REPÚBLICA DE CHILE
DIRECCIÓN REGIONAL
SERVICIO DE EVALUACIÓN AMBIENTAL
REGIÓN DE ATACAMA

RESUELVE CONSULTA DE PERTINENCIA
DE INGRESO AL SEIA, PROYECTO
"AJUSTES Y MEJORAS PROYECTO
FOTOVOLTAICO SOL DE ATACAMA".

RESOLUCIÓN EXENTA N°

108

Figura 1. Área de Proyecto aprobado versus área de paneles optimizada

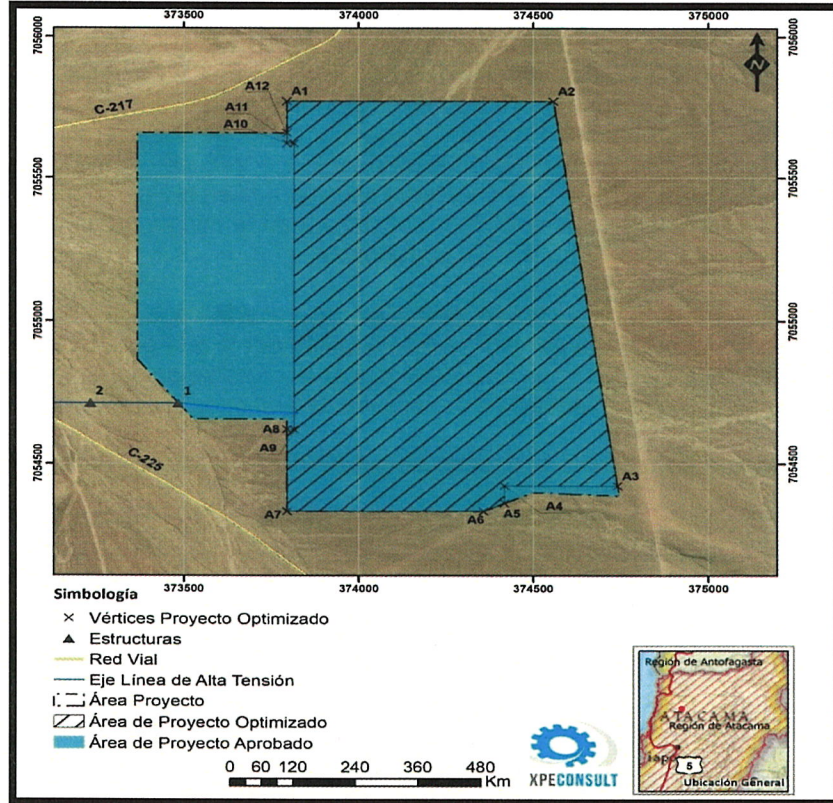
En la siguiente Figura se presenta el área del Proyecto aprobado en la RCA N°165/2014, en comparación con el área considerada en la modificación para la instalación de los paneles fotovoltaicos.

Así, el área de afectación evaluada por el proyecto original se verá reducida en 19.49 ha. Pasando de 138.3 ha a 118.81 ha.

Figura 2. Trazado de la LAT del Proyecto original y el trazado optimizado

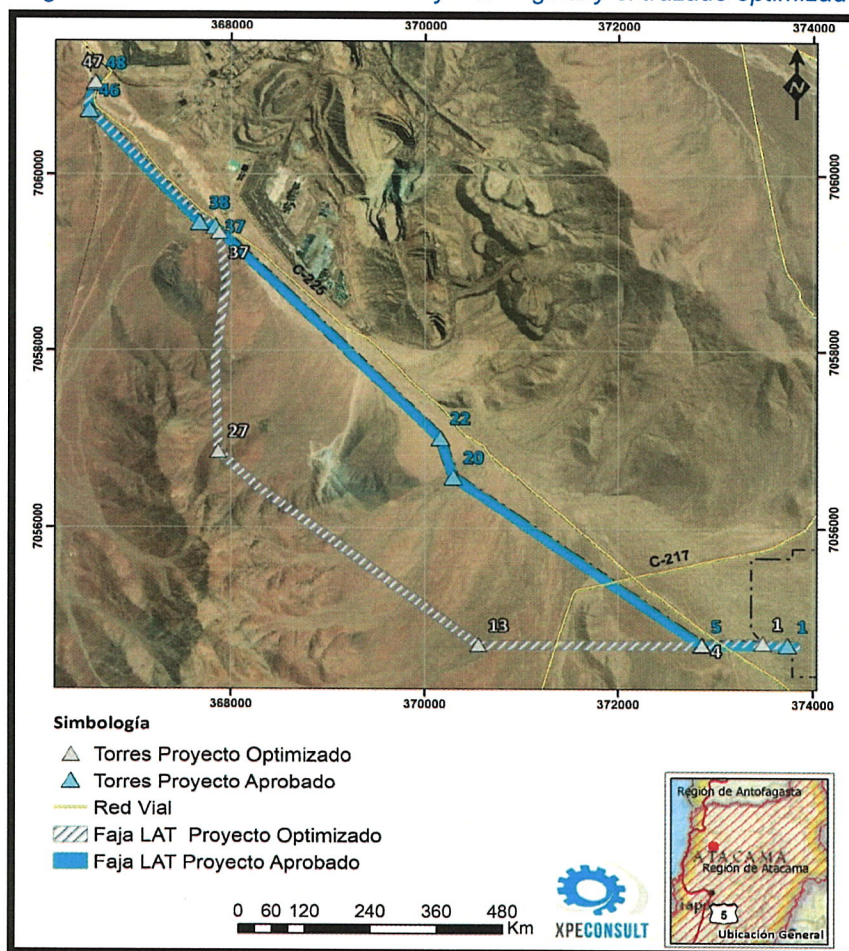
- **Modificación del trazado de la Línea de Alta Tensión:** El Proponente indica que realizará una modificación y ajustes del trazado de la Línea de Alta Tensión del Proyecto, dada la dificultad para establecer una faja de servidumbre, por la presencia de concesiones mineras y la ejecución de proyectos mineros futuros, en el área aprobada por la RCA N°165/2014 para la LAT. Así, se realizará una variante del trazado hacia el oeste por un tramo de 8,2 km (entre la torre 4 y la 37), aumentando la longitud aprobada de 10,2 Km a 11,5 Km. A su vez, el nuevo trazado mantendrá el mismo número de torres del Proyecto aprobado (48), se considerará la utilización de estructuras de "1 pata", para la mayoría de las torres, lo que reduce el área de intervención, ya que la franja de seguridad de 30 m (15 m por lado) considerada en el Proyecto original, disminuirá a 20 m (10 m por lado), la cual se encontrará contenida en la misma franja de servidumbre de 100 m (50 m por lado) aprobada en la RCA N°165/2014.

El Proponente indica que la modificación de 8,2 km del trazado de la LAT se emplazará en un área no considerada ni evaluada por el Proyecto original, por lo que para dicha modificación se realizaron estudios de caracterización ambiental, cuyos detalles se presentan en los Anexos 4, 5 y 6 de los antecedentes presentados para la consulta de pertinencias.

En la siguiente Figura se presenta el trazado de la LAT del Proyecto original y el nuevo trazado propuesto.

Figura 3. Modificaciones Instalación de Faena

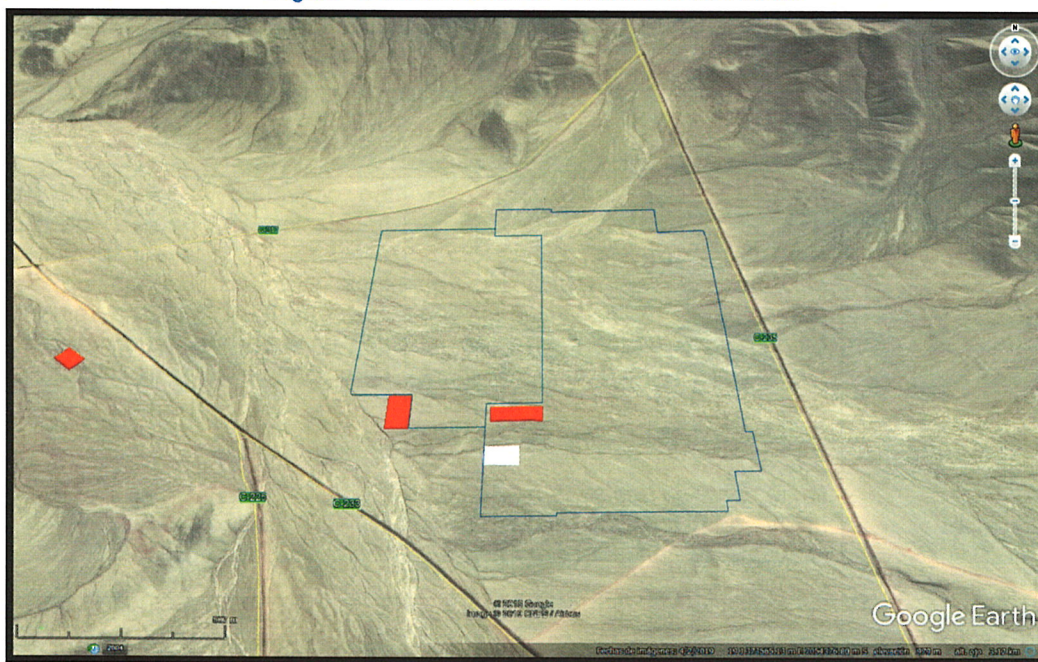
Por su parte, la presente modificación considera eliminar la IF de Sol de Atacama III, ya que se considera utilizar la misma IF del Sol de Atacama I para albergar a los 45 trabajadores que considera esta parte de la Etapa 1 del Proyecto.

A continuación, se presentan las tres (3) Instalaciones de Faena aprobadas para el Proyecto en la RCA N°165/2014 en color rojo y en blanco se presenta la Instalación de Faena de Sol de Atacama I, considerada en la Consulta de Pertinencia.

Figura 4. Área Prospección Arqueológica

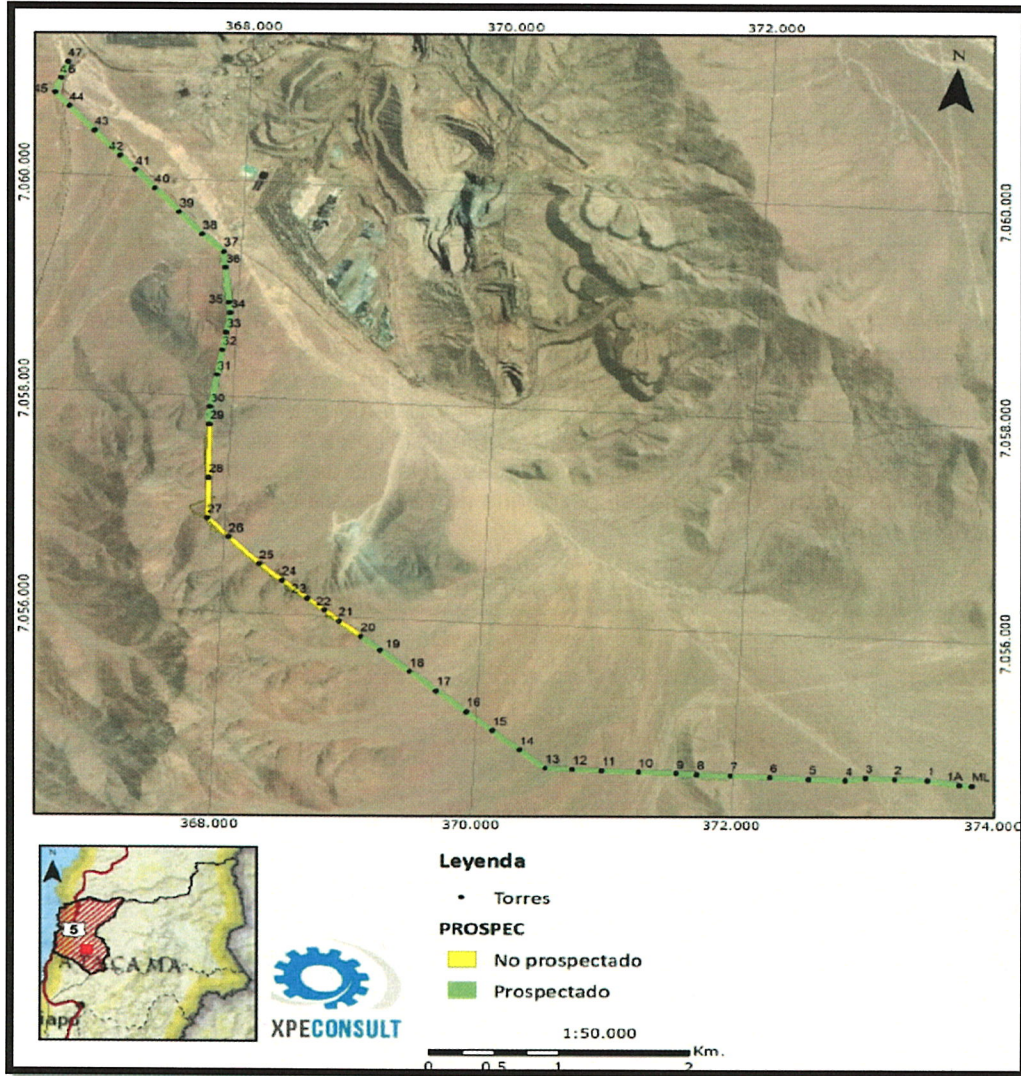
En relación a la componente ambiental Arqueología, el Proponente indicó que el área prospectada fue la que se observa en la Figura 4. Como resultados se informó que no se detectaron hallazgos de interés patrimonial en superficie susceptible legal. También inspeccionó áreas entre la torre 37 y 47 por el norte y entre 1 y 4 por el sur, áreas que ya fueron inspeccionadas para el proyecto original. En esta área no se encontraron nuevos hallazgos, sólo se corroboró la presencia de un hallazgo aislado denominado LSA03, el cual fue descrito como un hallazgo histórico (botella de vidrio).

Figura 6. Puntos de Muestreo de Fauna

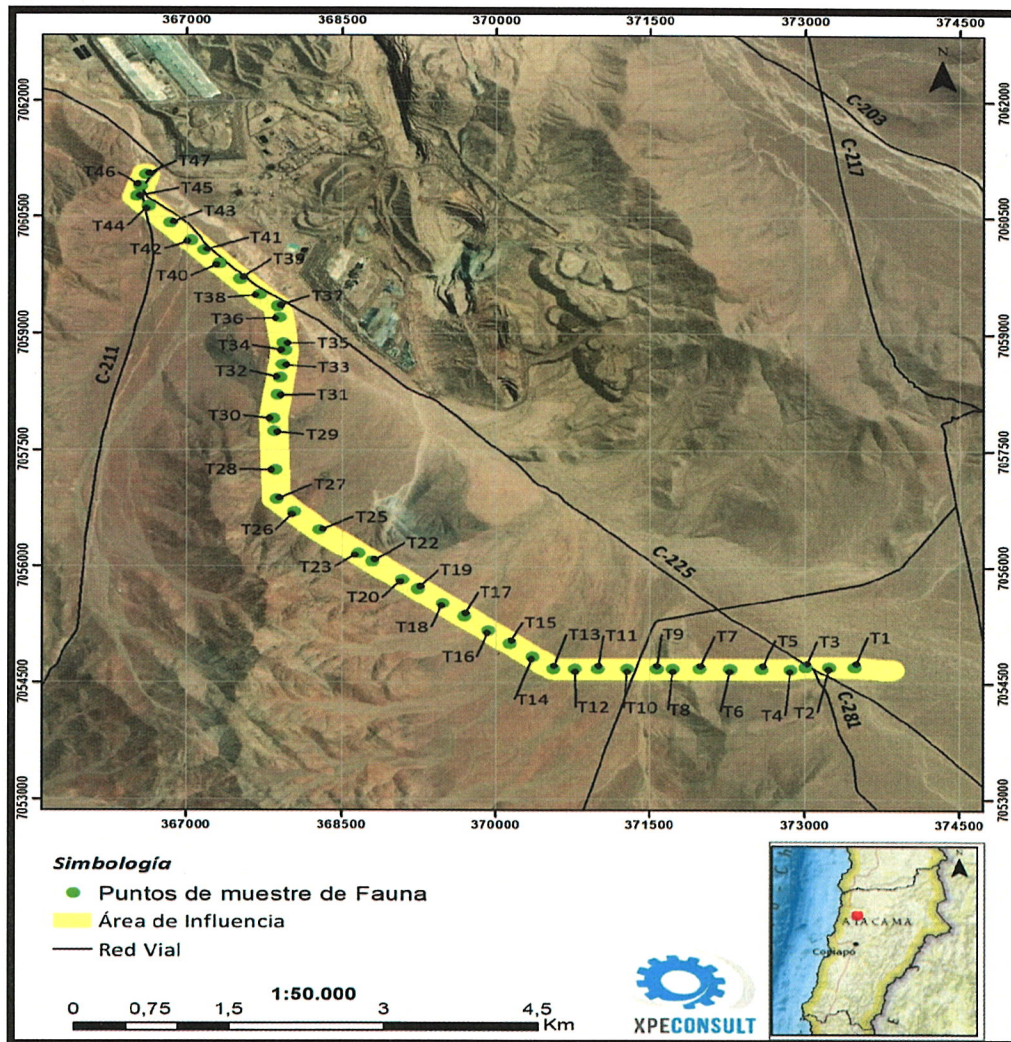
Por otro lado, es relevante considerar que los puntos de muestreo se encuentran en el área de influencia directa de la LAT, cómo se observa en la siguiente imagen.
